## 京都大学複合原子力科学研究所原子炉設置変更承認申請書（臨 界実験装置の変更）に関する審査の結果の案の取りまとめについて （案）

令和 3 年 2 月 17 日  
原子力規制委員会

京都大学複合原子力科学研究所原子炉設置変更承認申請書  
(臨 界 実 験 装 置 の 変 更 ) に 関 す る 審 査 書

図1 軽水減速炉心（2分割炉心）

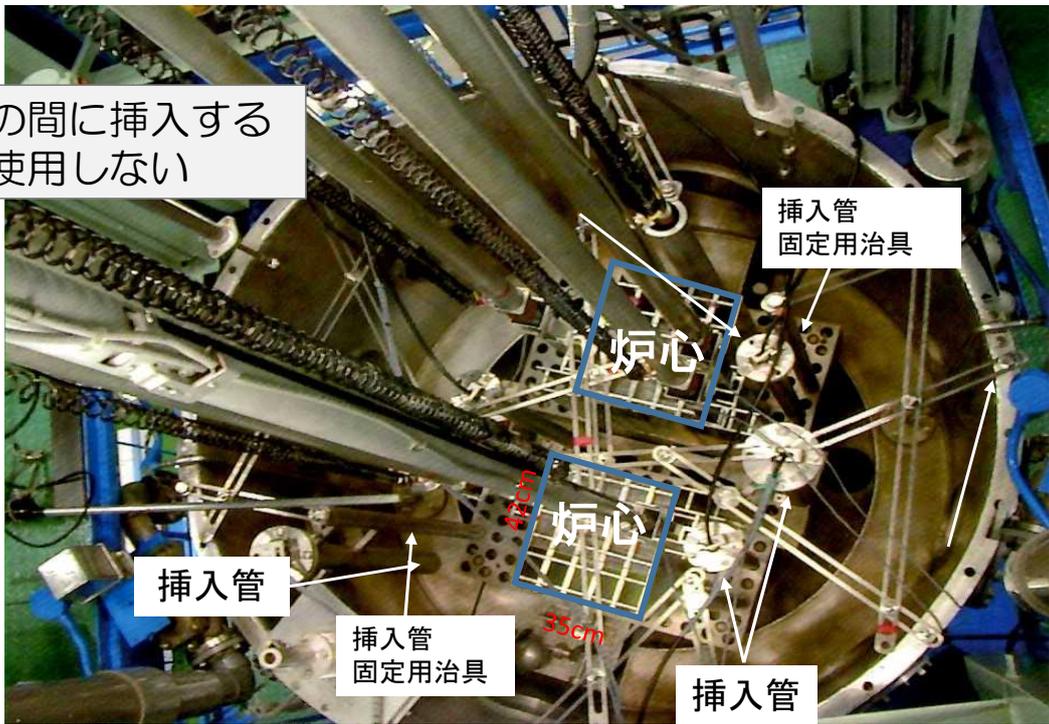
①燃料板の間に挿入する照射物は使用しない

③検出器を挿入する挿入管は、炉心に反応度が加わらない場所に設置する

図2 パイルオシレータの概念図（炉心を横から見た断面図）

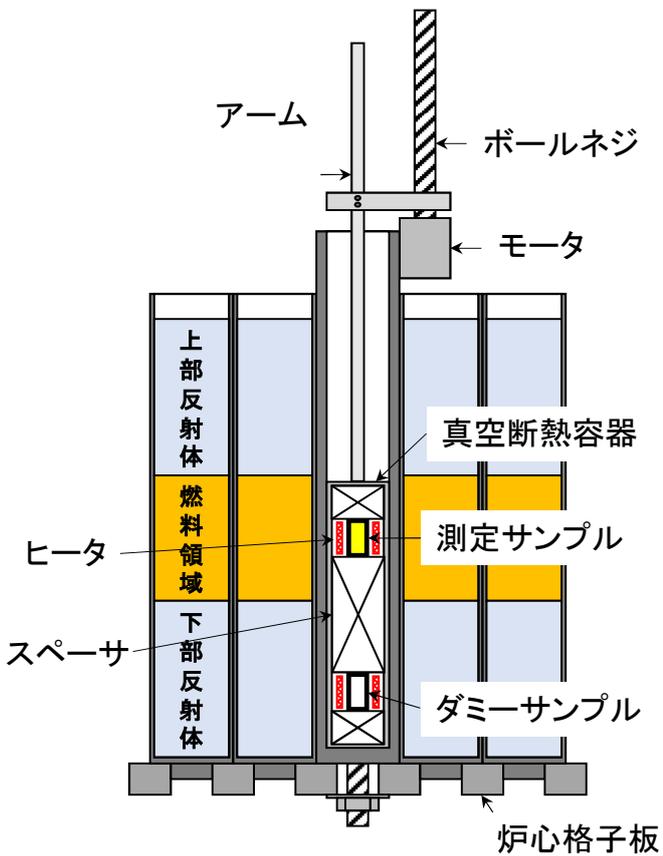
②パイルオシレータについては、使用する実験物（測定サンプル）が装置内で有意に動かないように固定する
